杨凌示范区建设工程规划批前公示牌

杨陵区碧水华庭项目

拟调整方案总平面图

杨凌示范区建设工程规划批前公示牌

拟调整1#楼、2#楼户型平面图

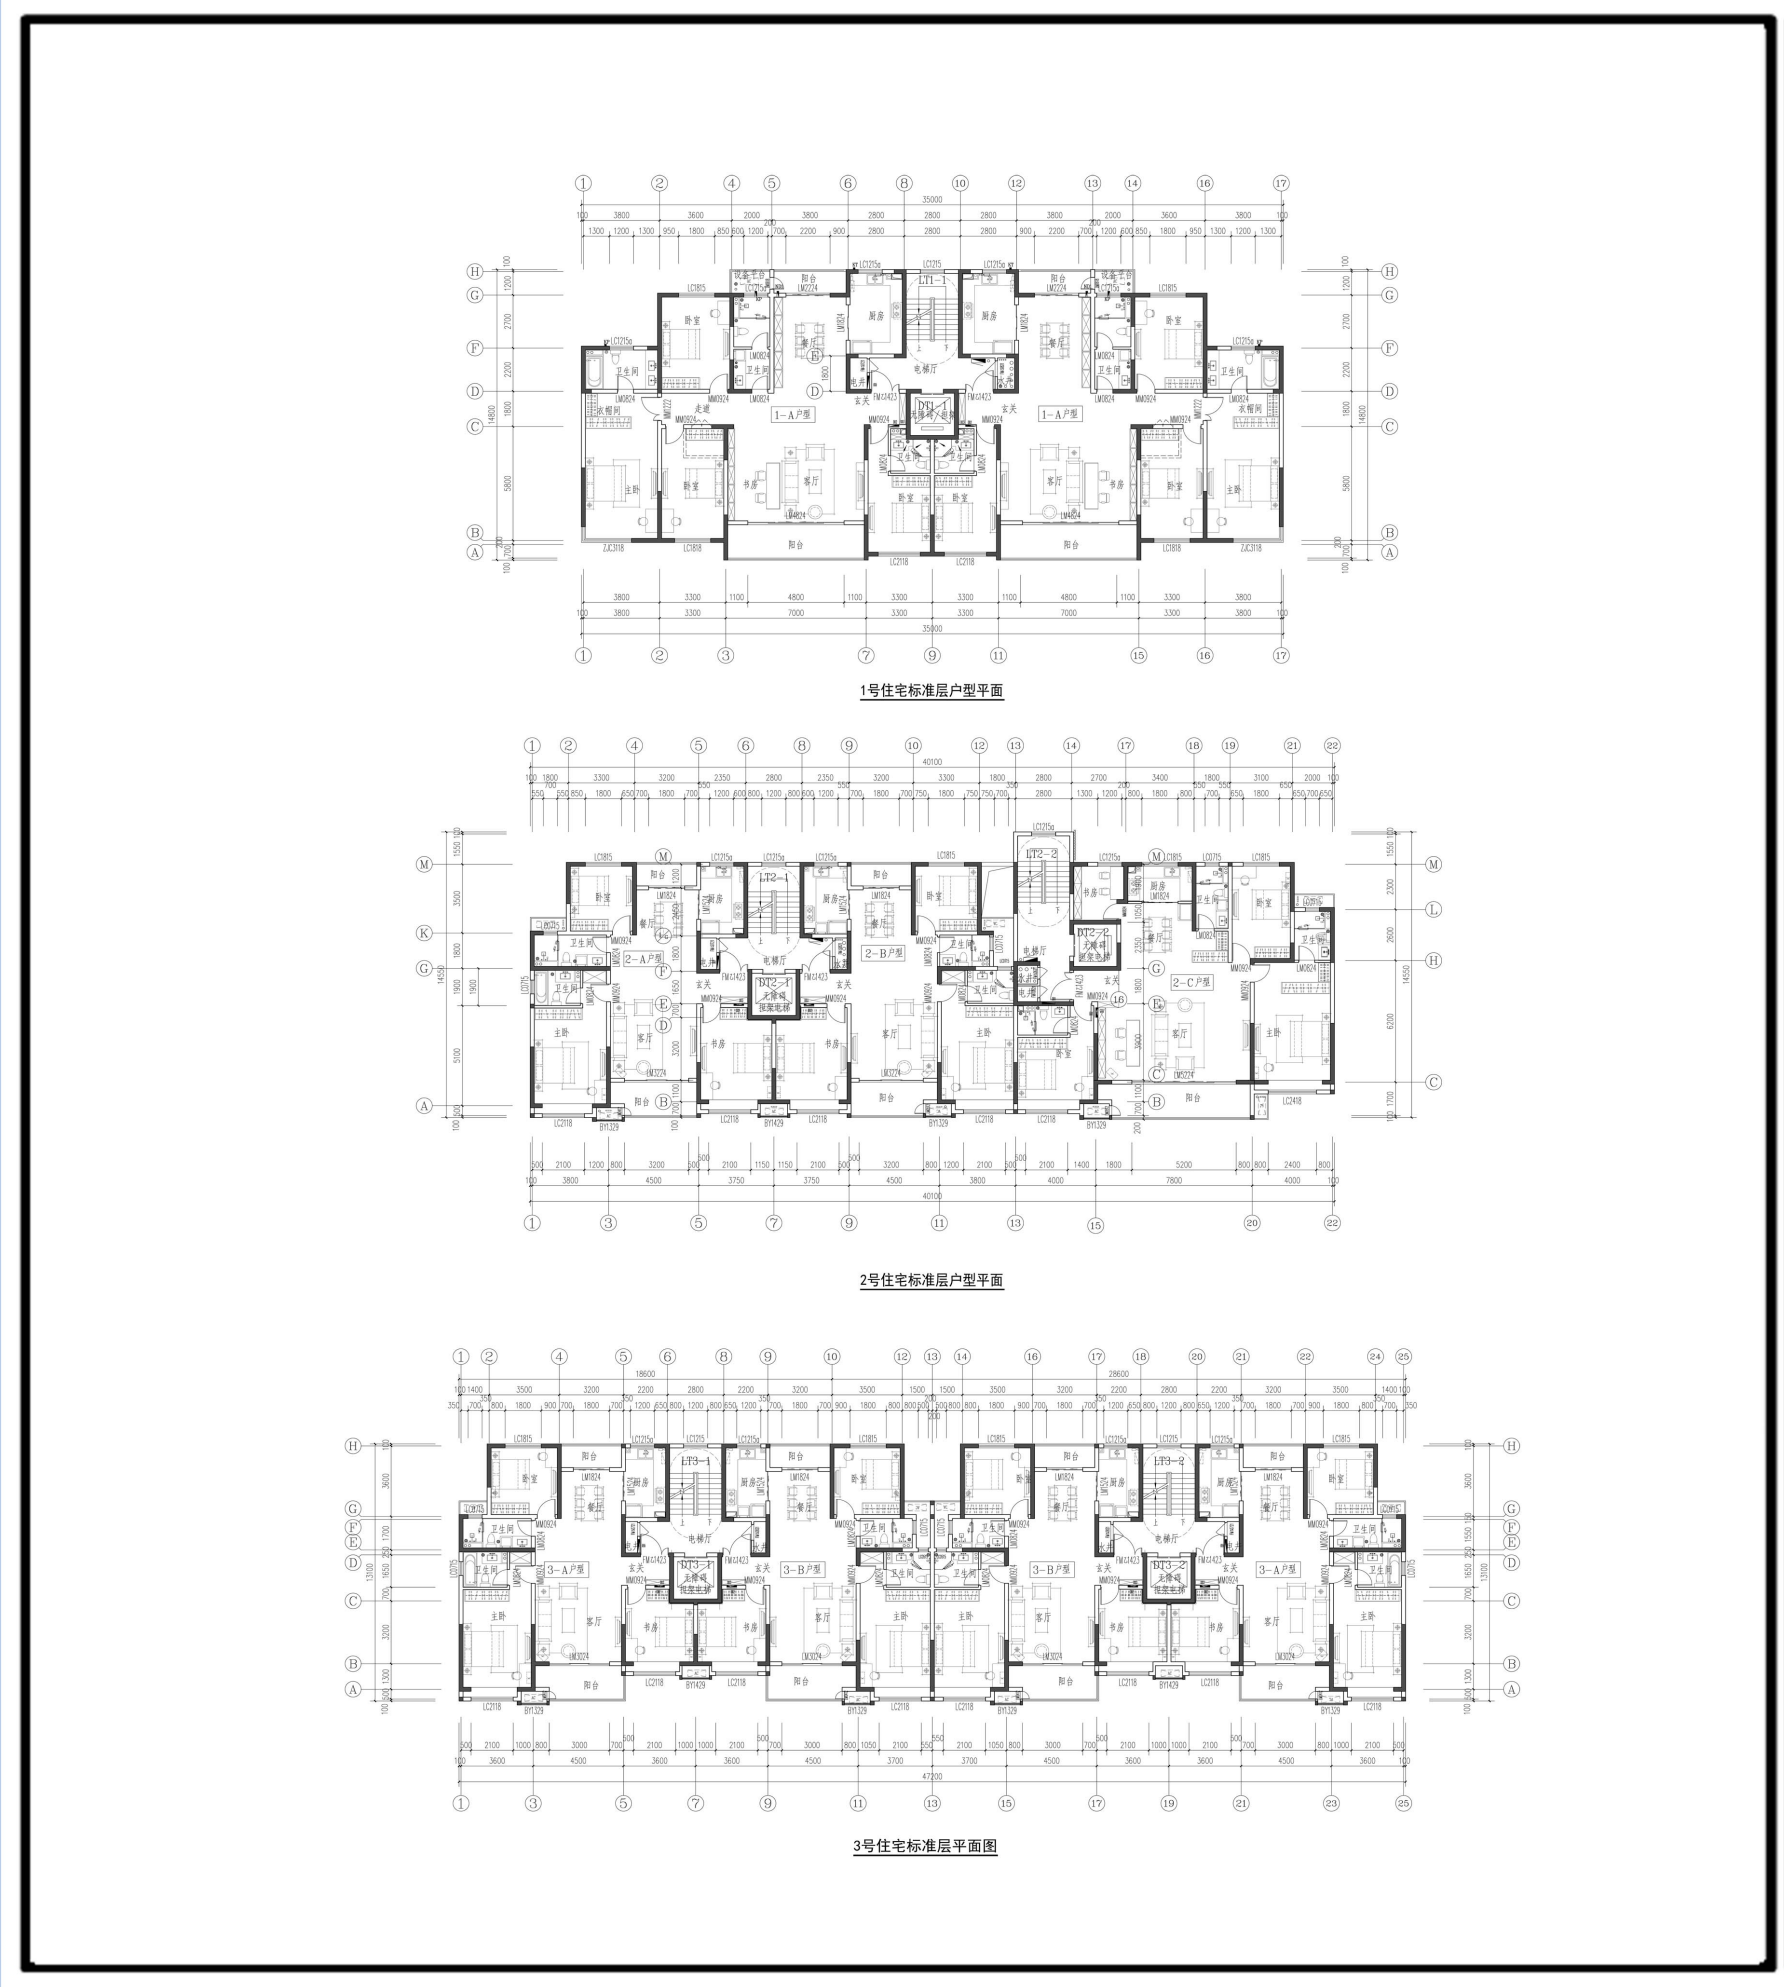
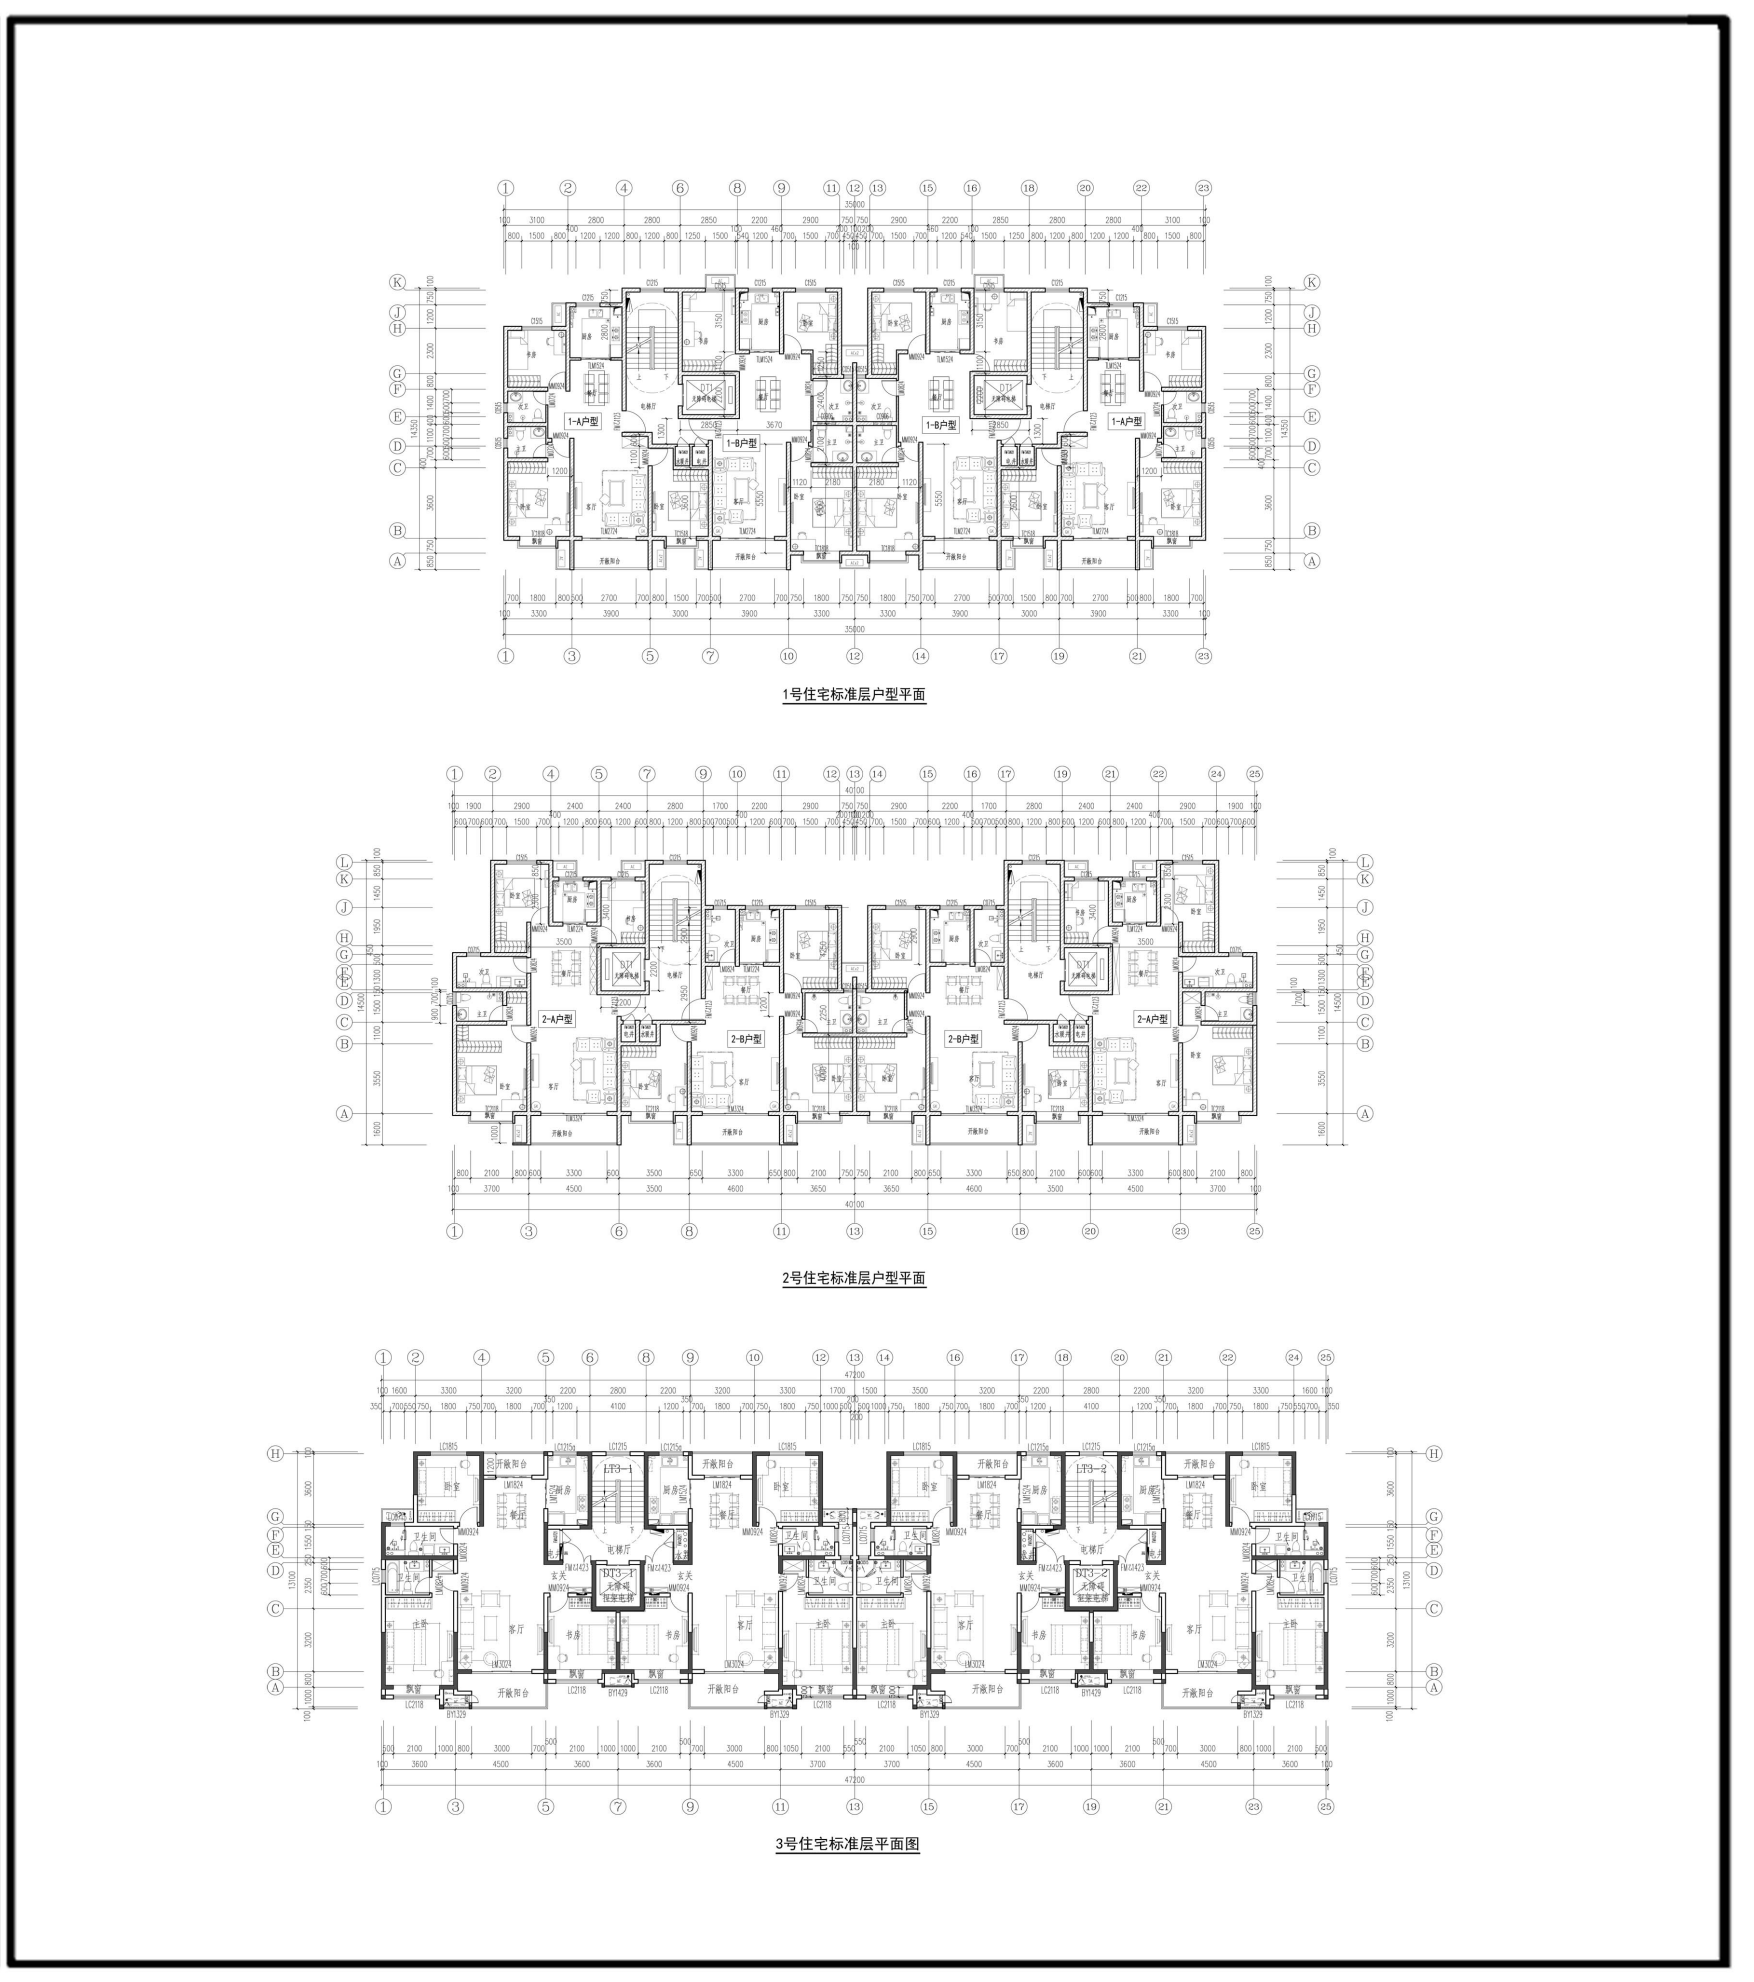
住宅楼调整：

1、1#住宅楼原方案为11层一梯两户大平层，每户面积约220m²，更改为两单元，每单元一梯两户，户内面积为107m²、115m²，市场易销户型。

2、2#住宅楼原方案为11层两单元，右单元为一梯一户，户型面积约191m²；左单元为一梯两户，户型面积约141/137m²。整栋楼更改为两个单位，均为一梯两户，户内面积为119m²、116m²，市场易销户型。
